**CCR-VIA -- COMITATO DI COORDINAMENTO REGIONALE PER LA VALUTAZIONE D'IMPATTO AMBIENTALE**

**Giudizio n° 2938 del 26/07/2018**

**Oggetto** Nuova piattaforma per la selezione della carta derivante da raccolta differenziata (CER 150101 e 200101) attività R3-R13

**Tipo procedimento** VERIFICA DI ASSOGGETTABILITA' AMBIENTALE ai sensi dell'art. 19 del D.Lgs. N° 152/2006 e ss.mm.ii.

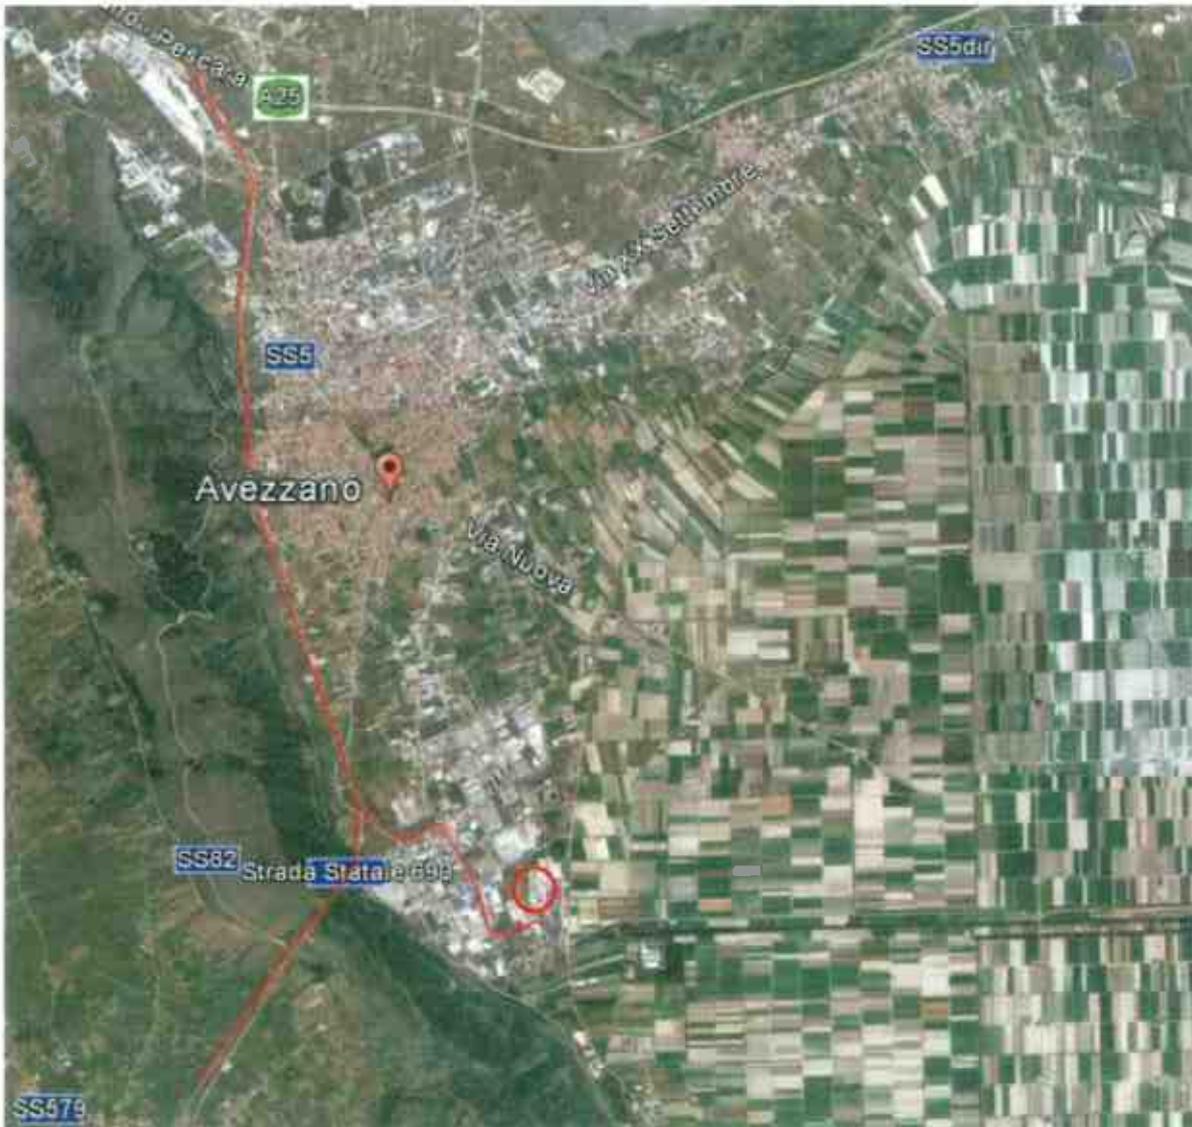
La presenza di materiali estranei nei rifiuti è stimabile nella quantità del 7%. I quantitativi di rifiuti prodotti sono così stimabili:

1. Rifiuti in ingresso 18.000 t/anno;
2. Presenza materiali estranei 7 %;
3. Rifiuti prodotti dalla selezione 1.260 t/anno (se ne prevede l'allontanamento senza specificare altro).

- In merito ai rifiuti prodotti, circa 1260 t/anno derivanti dall'operazione di selezione manuale, la ditta dichiara che gli stessi saranno allontanati settimanalmente dallo stabilimento senza specificarne la destinazione.

- la descrizione dell'attività di recupero R3 e dei conseguenziali impatti;
- indicazioni circa la procedura di smaltimento del rifiuto prodotto in seguito alla fase di selezione della carta.
